Projet de Bus à Haut Niveau de Service (B.H.N.S.)

Dossier d'Enquête Publique

**Volet J – Avis émis sur le projet avant
l'enquête publique et Mémoires en
réponse du maître d'ouvrage**

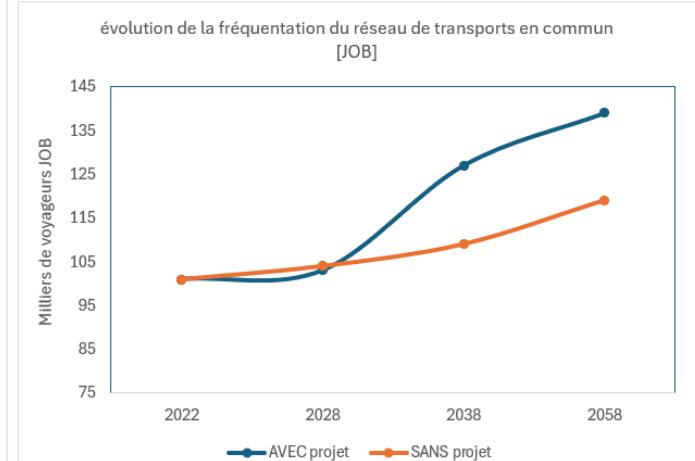
Le dossier indique p.14, l'étude d'impact RNT : « 392 places seront supprimées à la suite de l'aménagement du BHNS. Ce nombre de places supprimées est largement compensé par les aménagements de Parkings-relais (P+R), qui permettent la création de 1913 places de parking supplémentaires ». Cette augmentation substantielle des places de stationnement dans le périmètre du projet est incompatible avec la saturation des axes routiers structurants qui va, d'après les éléments du dossier, perdurer (pas de baisse de trafic) malgré la mise en service du BHNS. « Il est noté une légère baisse de trafic routier entre le scénario sans BHNS et le scénario avec BHNS à horizon 2038 confirmant le léger report modal vers les transports en commun. » P.32, étude de trafic. Il manque donc dans le dossier la stratégie d'une politique de stationnement pour favoriser un report modal significatif. Il manque également une réflexion sur l'intermodalité sur le périmètre du réseau associé à la structuration des lignes TC.

- ❖ Comme présenté dans le bilan de stationnement en page 40 du volet [E Caractéristiques des ouvrages], le projet ne développera aucune place de stationnement supplémentaire sur chaussée. Les 1 913 places de stationnement créées le seront uniquement au niveau des parkings relais créés ou agrandis au niveau des points d'entrée du réseau (Porte d'Ollioules et de Toulon, Sainte-Musse, Espace Marine, La Pauline-Hyères. Aussi, l'augmentation des places de stationnement en entrée de réseau TC facilitera l'intermodalité et le report vers les transports en commun, mais ne saurait participer à la saturation du réseau routier.

Evolution de la part modale TC

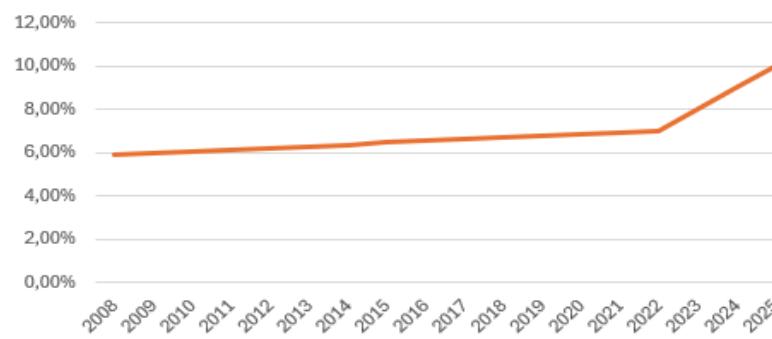
- Le lien entre les documents relatifs à la socio-éco et ceux des trafics mérite plus de cohérence : P. 61 socio éco : « La création du BHNS est compatible avec les ambitions du PDU établissant une augmentation de la part modale des transports en commun (passant de 5,9 % en 2008 à 10 % en 2025) ». Cette prévision de part modale paraît ambitieuse (ie croissance de 3 % entre 2022 et 2025). En effet, la part modale constatée en 2022 est de 7 % selon l'enquête ménage (P.8 études de trafic) et l'augmentation constatée entre 2008 et 2022 est de 1,1 %.

- ❖ Les hypothèses reposent sur les ambitions contenues dans les documents de planification référence (PDU). Bien que les résultats de l'enquête mobilité donnent le sentiment d'un retard pris par rapport aux objectifs, ils n'infirment pas la « compatibilité » de la création du BHNS avec ces ambitions. Afin de nuancer le propos il est possible de remplacer la mention « est compatible » par « va dans le sens....».
- ❖ Cette hypothèse postule que la hausse de la part modale TC induite par le BHNS engendrera un effet « boost » sur l'ensemble du réseau Mistral et donc une hausse rapide de celle-ci par rapport à la hausse enregistrée entre 1,1% entre 2008 et 2022.

Etude préliminaire - plan DUP

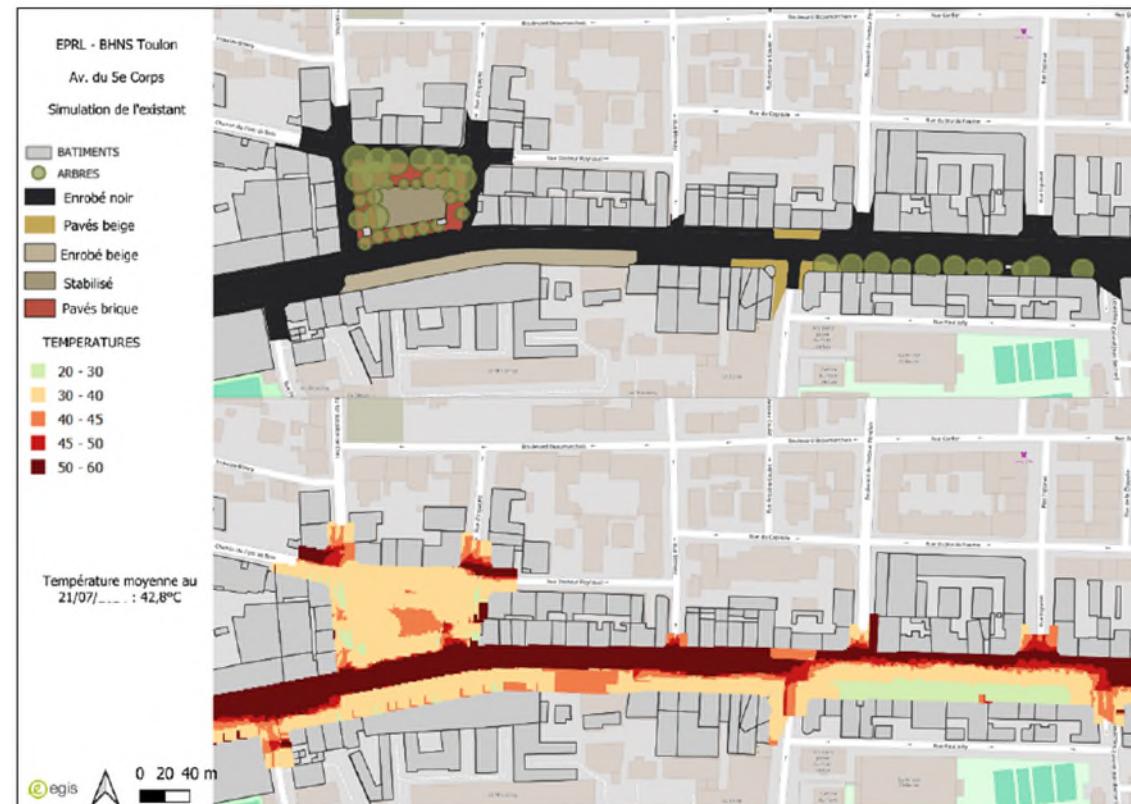
La MRAe recommande de développer et détailler les enjeux paysagers à l'échelle de chaque séquence concernée afin de préciser les objectifs du projet en termes de requalification urbaine et paysagère. Elle recommande de mieux préciser la stratégie de gestion des nouvelles plantations.

- ❖ Conserver les arbres existants en ville est indispensable, aussi parce que le temps de pousse est très long, et que la masse foliaire d'un arbre adulte vaut 10 arbres plantés, le projet s'attache d'abord à préserver les sujets existants autant que possible dans le cadre de ce projet, avant même l'objectif de présenter un bilan positif d'espaces verts.

- ❖ Ensuite, au-delà de cette préservation, la Métropole s'attachera, dans le programme paysager du projet à :
 - Renforcer la couverture végétale en lien avec le traitement des îlots de chaleur,

- Réaliser des plantations dès que cela est possible pour maintenir l'équilibre du bilan végétal et compenser les arbres abattus.
- ❖ Pour développer cette stratégie, la Métropole fera appel, à des concepteurs via des marchés de maîtrise d'œuvre pour la caractérisation de ces espaces, comme elle le fait actuellement pour la séquence faisant l'objet de la première phase de travaux, du Technopôle de la Mer à Bir-Hakeim.
